Oggetto: **Procedura:** *Valutazione preliminare ai sensi dell'art. 6, comma 9 del D.Lgs. 152/2006.*
Giudizio VA di riferimento: 3641 del 21/04/2022.
Codice Pratica: 22/28090
Progetto: *Progettazione di un impianto agro-fotovoltaico di potenza complessiva 6.094 kW e di tutte le opere ed infrastrutture connesse.*
Richiedente: Tecno.Energy S.r.l.
Comune: Gissi (CH)

DICHIARAZIONE DIMINUIZIONE POTENZA DI PRODUZIONE IMPIANTO AGRO - FOTVOLTAICO

Figura 1

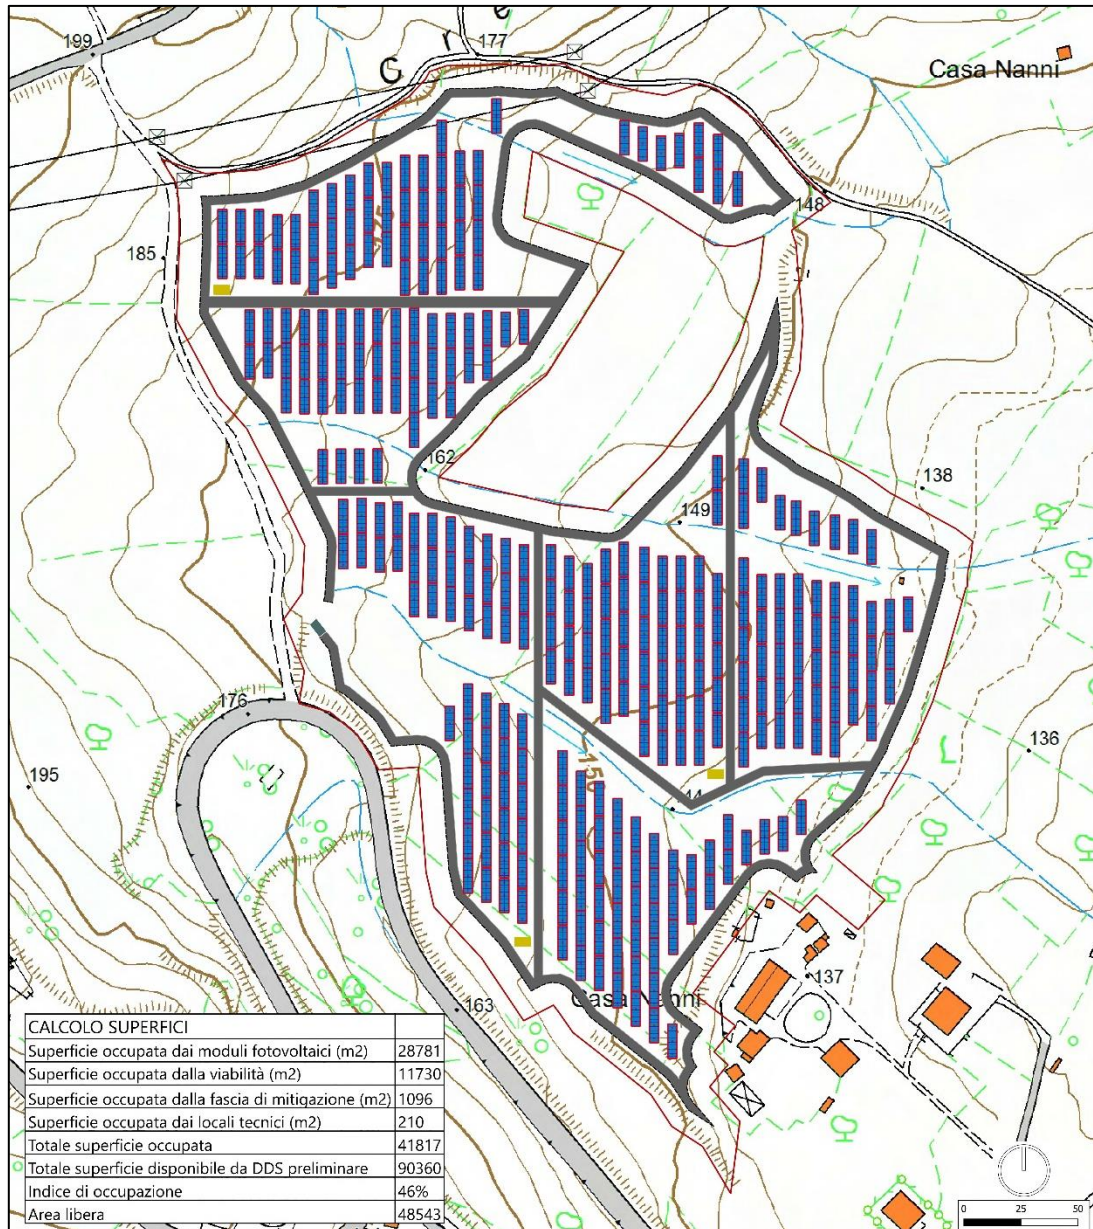
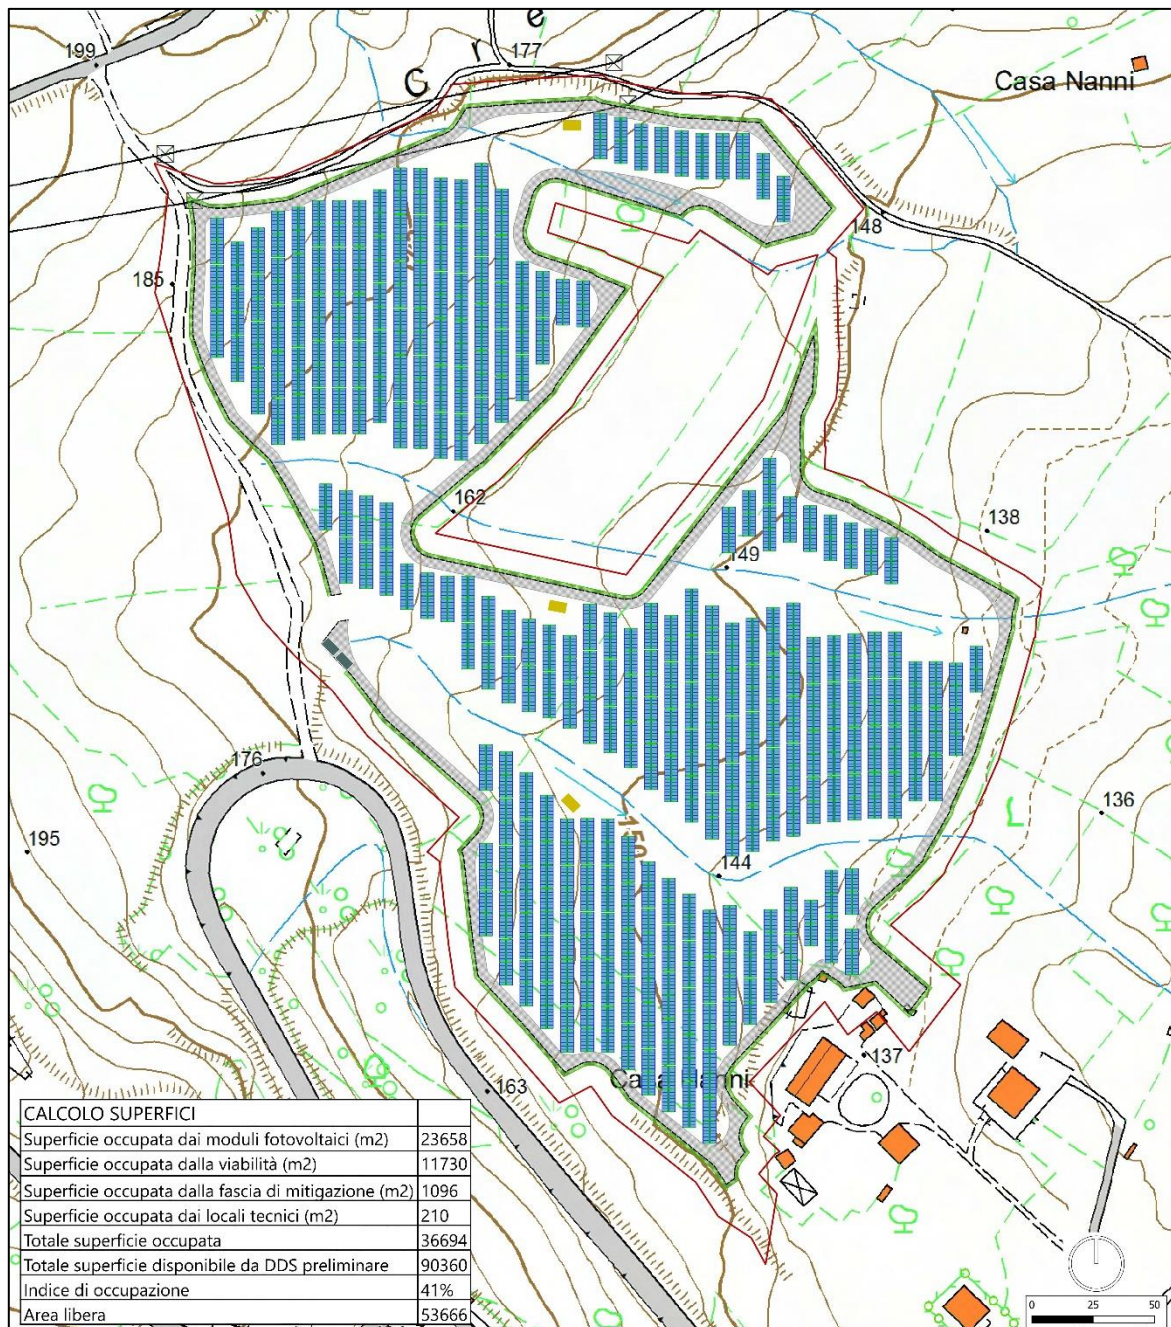
1. Quanto rappresentato nella documentazione riportata agli atti al codice pratica 22/28090 del 26/01/2022 (figura 1), presenta un errore nella raffigurazione planimetrica delle strutture fotovoltaiche. In particolare il calcolo della superficie occupata, pari a 28'871 mq risulta corretto e valutato in funzione della reale dimensione del modulo fotovoltaico utilizzato nella progettazione, mentre l'ingombro in planimetria risulta errato.

- Successivamente a seguito di ulteriori approfondimenti è stata avviata procedura di Valutazione Preliminare ai sensi dell'art.6, comma 9 del D.Lgs. 152/2006 per ovviare all'errore precedentemente esposto. È stata quindi prodotta una nuova planimetria dell'impianto "C_033_INT_T_04" di seguito un estratto:

La nuova planimetria presentata comporta una diminuzione sia della potenza di produzione installata pari a 5.102 kWp che della superficie occupata dai moduli fotovoltaici che in questo caso risulta pari a circa 23.658 mq.
